Granskingsrapport

Bortfall av brønnbarrierer i forbindelse med kabeloperasjon på Draugen innretningen.

005093016

W/L rig-up on well 6407/9-A-01

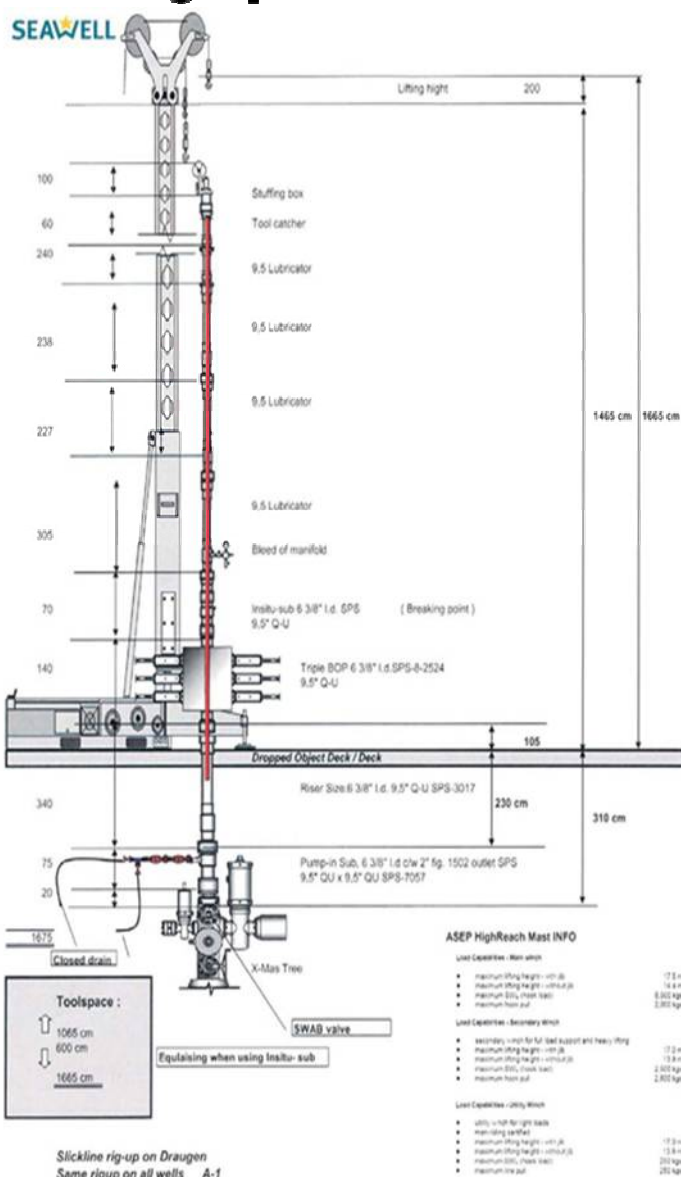
Det var planlagt å benytte en standard oppriggingsplan og kabeloperasjonsutstyr for aktiviteten. Av denne planen følger det at verktøystrengen ville være lengre enn tilgjengelig lengde i sluserøret og blokkere BOP ventilene. Det ble ikke foretatt risikovurderinger og det ble ikke identifisert kompensierende tiltak for å ivareta behovet for å ha to tilgjengelige barrierer med verktøystrengen plassert i øverste posisjon i sluserøret.

- risikoforhold var ikke tilstrekkelig belyst i selskapets brønnintervensjonsprogram
- planen var å bruke en verktøystreng som var lengre enn den tilgjengelige sluserørlengden, noe som førte til at verktøystrengen blokkerte utblåsningssikringen (BOP)

Det fremkom i samtaler og ved dokumentgjennomgang at det er en etablert praksis i industrien for opprigging til kabeloperasjoner med bruk av mast på lukedekk, se figur 1. Det er mange risikoforhold for personell som utfører arbeid i brønnområdet. Draugen innretningen er ikke utstyrt med boretårn og modulbasert tårn for kabeloperasjoner ble ikke brukt. Det fremkom under granskingen at selskapet ikke hadde vurdert behovet for utvikling av løsninger som forbedrer personellsikkerheten på lukedekket.
